Nom du projet : Centrale Hybride piste Sainte-Anne

Porteur du projet : SAS Mana Energie Guyane, représentée par VOLTALIA Guyane

Objet : Réponse à l'avis de l'AE n°2021APGUY02 adopté le 20 mai 2021

**Réponse à l'avis délibéré de la MRAE pour le projet d'une Centrale de production
d'électricité dite « hybride » au lieu-dit Piste Sainte-Anne**

Description du raccordement au réseau EDF SEI

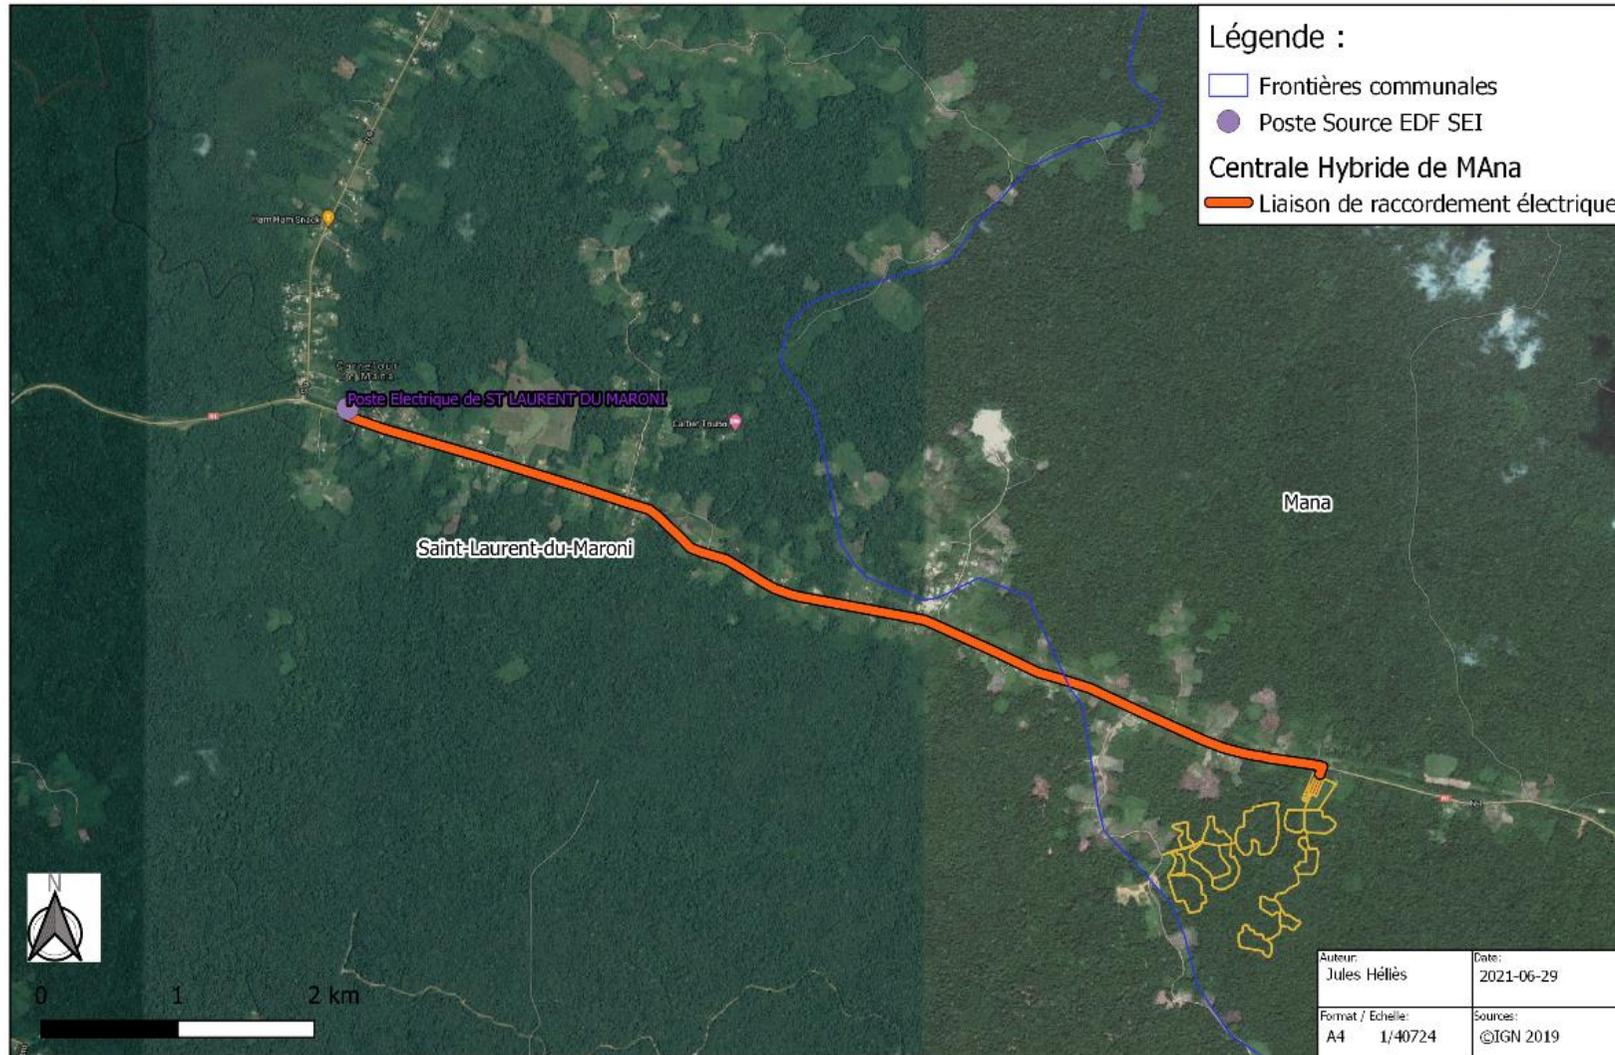
- 1 : L'autorité environnementale recommande de compléter l'état initial du site du projet de centrale hybride pour ce qui concerne le tracé de son raccordement prévisionnel à un poste source

Voltafia a effectué une demande de Proposition de RACcordement (PRAC) auprès d'EDF SEI afin d'obtenir un tracé jusqu'au poste source. La date du T0 est le 17/06/2021 et l'envoi de l'étude par EDF SEI est fixée pour le 18/09/2021. Cette date est indicative et il n'est pas impossible que celle-ci soit repoussée selon la disponibilité des équipes d'EDF.

Pour l'heure, le chemin pressenti suit la Route Nationale 1 sur une distance de 7 km jusqu'au poste source de Saint-Laurent-du-Maroni situé au carrefour Margot, voir carte ci-après.

EDF SEI est le maître d'ouvrage de cet équipement. Il leur appartiendra de réaliser les études nécessaires.

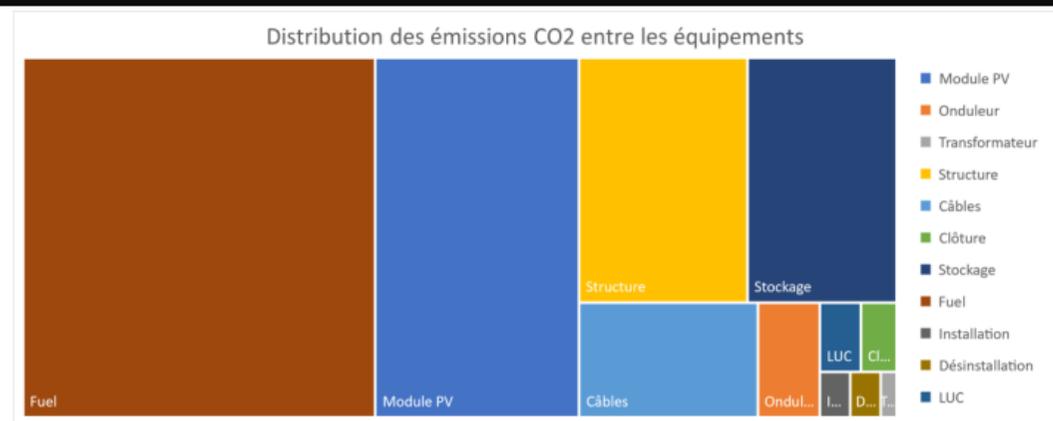
- 3 : L'autorité environnementale recommande de joindre à l'étude d'impact le bilan carbone intégrant l'ensemble des composantes du projet et le comparer au bilan d'une centrale thermique afin de mieux mettre en évidence l'impact positif du projet sur le climat.

Date	19/07/2021	Centrale Hybride - Simple			Pierre LESSCHAEVE
Puissance crête DC	44712 kWp	Source quantity	ACV modules PV	250 kgCO2eq/kWp	Source Carbon
Puissance nominale AC	36075 kWac	Project	ACV onduleur	30 kgCO2eq/kWac	First Solar CFP
Surface des modules	244932,336 m ²	Project or 2.2xnumber of modules	ACV structure	140,7846 kgCO2eq/kWp	Huawei (high estimation)
Surface de terrain changée	47,18 ha	Project or 1.2xPeakPower	ACV transformateur	3 kgCO2eq/kWac	module surface to Steel based on previous project + Steel by Arcelor Mittal (French Guyana because of corrosion)
Périmètre	9074 m	Project or sqrt(Area)/2	Cable BC	70 kgCO2eq/kWp	Schneider Minera (high estimation)
Production spécifique	1602 kWh/kWp	Project	ACV changement d'utilisation du sol (LUC)	370 kgCO2e/ha.an	Ademe Ref
			Durée de vie	25 years	Ademe - Forest to Meadow

Equipement	Marque & modèle	Valeur	Unité	CO2 (kg)	Total (kg)	Part	Source
Module PV		44712	kWp	250	11178000	22,2%	First Solar CFP
Onduleur		36075	kWac	30	1082250	2,2%	Huawei
Transformateur		36075	kWac	3,00	108225	0,2%	Schneider Minera
Structure		44712	kWp	140,7846	6294761	12,5%	Ademe and Arcelor Mittal - Steel
Câbles		44712	kWp	70	3129840	6,2%	Ademe - Reference
Clôture		9074	m	41,8	379293	0,8%	Ademe - Reference
Stockage		90000	kWh	61,9	5571000	11,1%	Ricerca sul Sistema Energetico - RSE SpA
Fuel		64375000	kWh	0,3	19312500	38,4%	Ademe - Reference (DOM TOM)
Installation		44712	kWp	4,71	210594	0,4%	Ademe - Reference
Désinstallation		44712	kWp	4,71	210594	0,4%	Ademe - Reference
LUC		1180	ha.an	370	436415	0,9%	Ademe - Forest to Meadow

Marges	5 %
Emissions CO2 totales	50309145 kg CO2eq
Electricité produite totale (25 ans)	1819276,288 MWh
Emissions GHG relatives	27,653 gCO2/kWh
Mix élec Guyane	958 gCO2/kWh

En conclusion et au regard de l'analyse présentée ci-dessus, le bilan carbone de la centrale est d'environ 50 309 145 kgeqCO₂. Le graphique précédent illustre bien que le fuel constitue le plus important impact carbone. Il est important de remarquer que la centrale thermique agit comme un système d'appoint, qui a pour objectif de garantir la production en continue de la centrale électrique hybride. Elle prend le relais ponctuellement (moins de 5% du temps de fonctionnement en cas de production trop faible de l'installation solaire, de manière à assurer une réinjection continue sur le réseau).

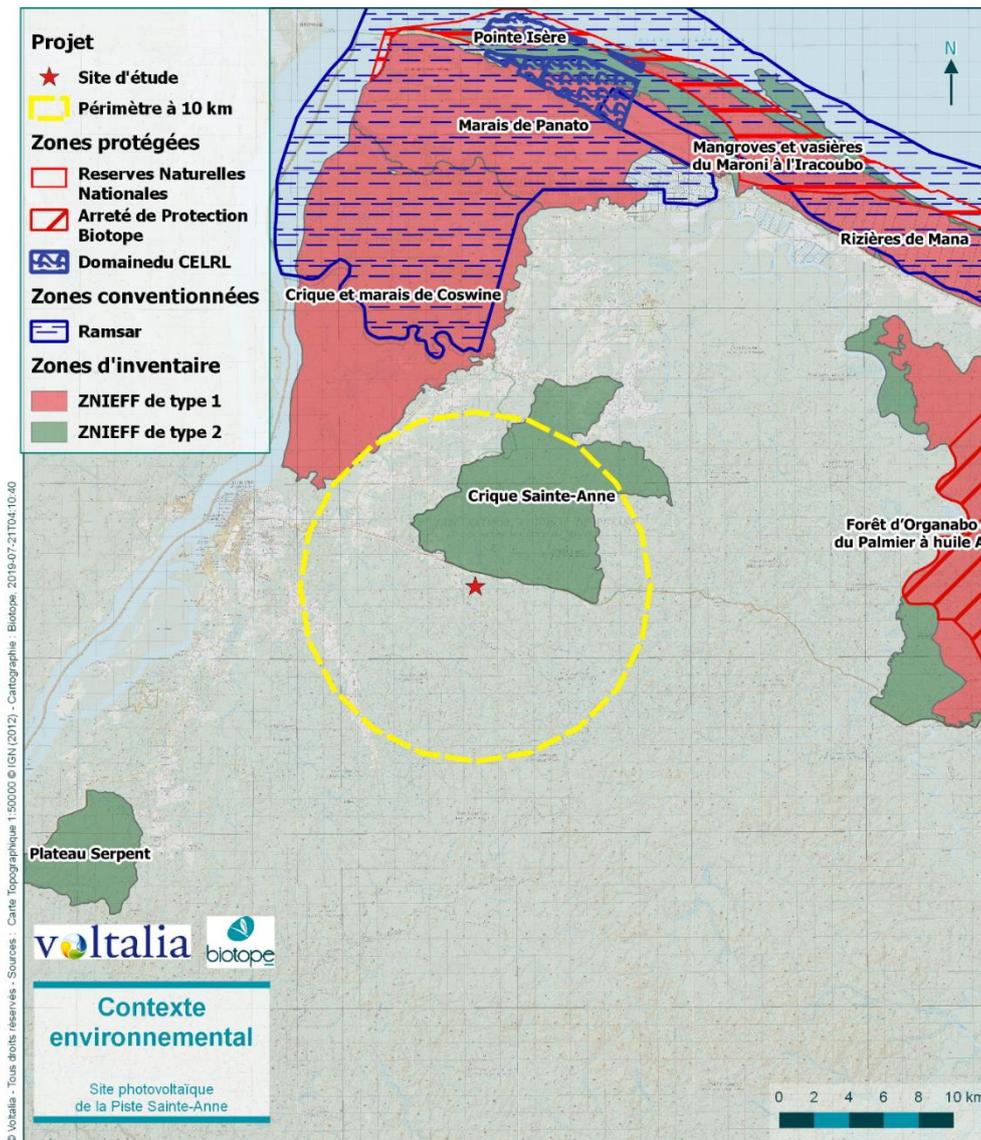
- 7 : L'autorité environnementale recommande au porteur de projet de mieux justifier le dimensionnement du projet au regard des différents projets photovoltaïques connus dans l'ouest de la Guyane ainsi que le recours à une installation thermique en plus du dispositif de stockage de l'énergie photovoltaïque

Afin de répondre à une partie de ce besoin clairement identifié, Mana Energie Guyane développe depuis mi-2018 ce projet de production d'électricité hybride à puissance garantie, notamment à base de renouvelables (solaire avec stockage). Ce dimensionnement permet une production en base de

6 MW ce qui nous paraît être la solution la plus appropriée (en termes d'enjeux environnementaux, techniques et économiques) pour répondre aux objectifs de la PPE.

Ce projet hybride permettra de fournir :

- Une puissance garantie de 6 MW électrique ;
- Des services systèmes : régulation de tension, régulation de fréquence et report de charge ;
- Un surplus solaire en injection d'environ 14 GWh/an.

Il est constitué d'un parc solaire, d'un système de stockage d'énergie et dans une moindre mesure de groupes électrogènes apportant un complément marginal d'énergie en cas d'insuffisance du solaire photovoltaïque et/ou du stockage d'énergie.
